< 「第6回 鴨川沿岸海岸づくり会議」の概要 >

日時、場所	2007年2月11日(土曜日) 鴨川市役所 4階会議室(13:00~16:45)
会議の趣旨	<p>漁業や観光、レジャー、市民の憩いの場として貴重な海岸線を、侵食などから守り、ふるさとの自然を将来に残してゆくため、鴨川沿岸(前原海岸・東条海岸)の保全と有効活用をテーマに、市民の方々に海岸利用に関する情報提供を頂くとともに、海岸・漁港の課題と方策をご紹介しながら、市民の方々との課題の解決に向けた意見交換を行っています。</p> <p>6回目の今回は、主に、前回会議で議題となった加茂川の土砂活用に関連して、その後の堆積状況と浚渫の実施、侵食箇所への養浜の結果報告、また、同じく前回会議において基本合意が得られた越波対策案「嵩上げ工」の具体的な検討断面等の説明を行い、専門家を交えて参加者の方々との意見・情報交換を行いました。</p>
会議の内容	<p>第5回 鴨川沿岸海岸づくり会議 (参加 約30名)</p> <ul style="list-style-type: none"> ・ 会議の趣旨説明, 参加者紹介 ・ 第5回会議の概要報告 (事務局より説明) ・ 加茂川河口の閉塞 (鴨川整備事務所より説明) ・ 亀塚と防災の今昔 (専門家より説明) ・ 情報提供 (上田氏より説明) ・ 越波対策案と加茂川の土砂活用 (事務局より説明) ・ 意見・情報交換 <p>< これまでの会議内容 ></p> <p>第1回会議(2003年11月16日(日曜日))</p> <ul style="list-style-type: none"> ・ 現在の海岸の状況を視察 (専門家より説明) ・ 沿岸の変遷について (専門家より説明) ・ 意見、情報交換 <p>第2回会議(2004年3月7日(日曜日))</p> <ul style="list-style-type: none"> ・ 沿岸の環境、利用について (海岸利用者からの情報提供) ・ 沿岸の越波や被害の状況について (専門家より説明) ・ 漁港の現状と課題について (専門家より説明) ・ 鴨川沿岸の変遷について (専門家より説明) ・ 意見、情報交換 <p>第3回会議(2004年7月25日(土曜日))</p> <ul style="list-style-type: none"> ・ 森住氏による過去の前原海岸の写真提供 (事務局より説明) ・ 東条海岸の沿岸生態系 (専門家より説明) ・ 海岸・漁港の課題と方策について (専門家より説明) ・ 鴨川漁港前原地区の波除堤整備について (南部漁港事務所より説明) ・ 意見、情報交換 <p>第4回会議(2004年11月27日(土曜日))</p> <ul style="list-style-type: none"> ・ 波除

〔改良護岸の断面図〕
上の図は前回御提案した図。今の天端上の歩道を若干嵩上げて前に1mの壁をつくる。前面はさらにちょっと高くして2.3mの直立の壁ができて、そこがL型になる。

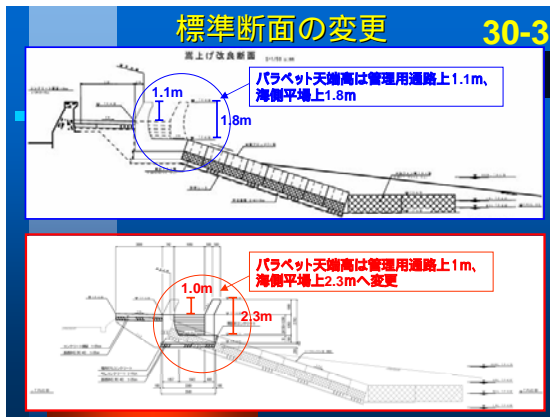
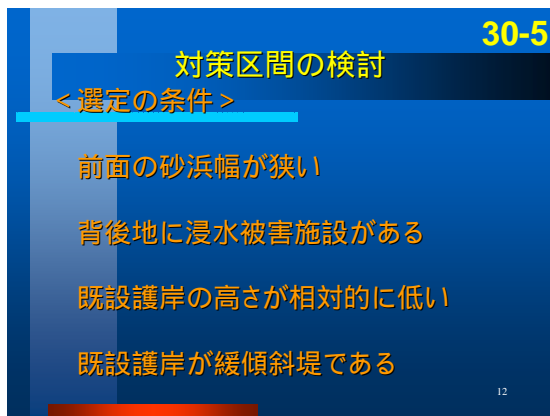
Q.前原海岸の方の前には高さのある防潮堤があって、その前に歩く歩道がある。あれがすごくいいと思っている。右側には車も通るようなところがあり、歩くところは台風が来たときはやめればいいわけで、要するに私たちは楽しむこともできるし、危険なときには前には来なければいいと思う。(相原さん)

Q. 3 点ほど質問。海面上昇という話があったが、どれだけ海面が上昇してもこれ(護岸)が有効か。観光を考えたときに、ウッドデッキにしてもうちょっと嵩上げして、歩く人がもう少し海を見れるようにできないか。昔は弁天島でもよくイシダイが釣れて、今はヒラメが釣れるようになったということで海流の問題に興味があるが、海流についての研究成果は公開されているのか。(北風原 石井さん)

A. 基本的にはその考え。後ろ側にこういう壁があって、その前に平べったいものがある。ただし、いかんせん後ろ側には土地がない。後ろ側の土地(民地)については公共機関の立場からはなにも言えない。

A. 海面上昇は考えてない。現況の管理用通路の高さをちょっと上げている。ウッドデッキは残念ながら、国のものは基本的に 50 年ぐらいの間もつことというルールがある。うんとオフショアを流れている海流については、今回は全然情報を持ち合わせていない。むしろ沿岸から 2 km ぐらいの間の水の流れがどうなるか、衝立みたいに構造物をつくったらとまるとか渦を巻くとかというのは前々々回ぐらいに出している。(宇多氏)

A. 県のお金では難しい。つくるとしたら、多分これからは市の予算か民間の予算で、「その通路の上に箕の子みたいに置かせてもらっていいか」みたいな施設になると思う。管理の問題もある。(清野氏)

・提案した断面をベースにして一応認めてもらって、ただし、階段の工夫や海の見え方などの詳細は、現場で模型をつくって実際に見えるかどうか、子供を連れて行ってやってみたほうが良いと思う。(宇多氏)

〔階段工の平面配置(案) 30-10〕

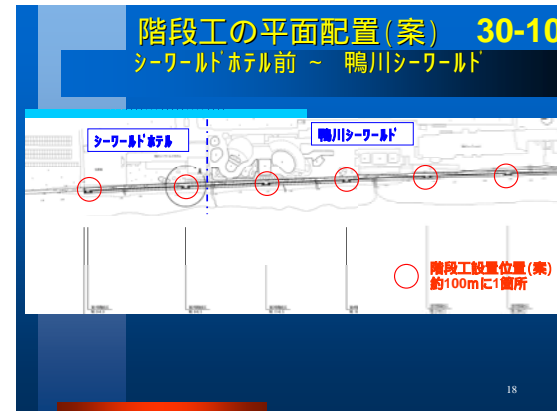
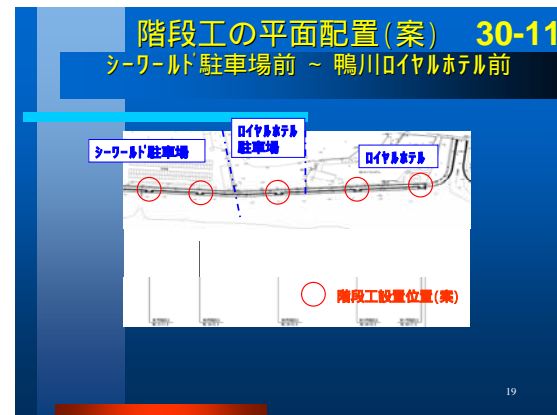
Q.階段は一応アクセスを考えた上で個所を決めるということで約 100m としているが、この間地震で津波が来たのだが、例えば釣りやサーフィンをやっている方が砂浜に上がって逃げる際に 100m というのは結構な距離ではないか。(サーファー 氏名不詳)

A.100m というのはどちらか最短距離では 50m になる。100m 置きというのは間だから、右か左に行けばいいことになる。実際に 100m というのはどんなものが浜辺で歩いてみるほうが良い。やはり利用時の命の保障というのは非常に大事な視点なので、滅多にないかもしれないけど、その瞬間に命を失うということはできる限り配慮した方がいい。ただし、やたらどこも階段だらけになってしまったらつくらなくていいことになる。バランスが重要。(宇多氏)
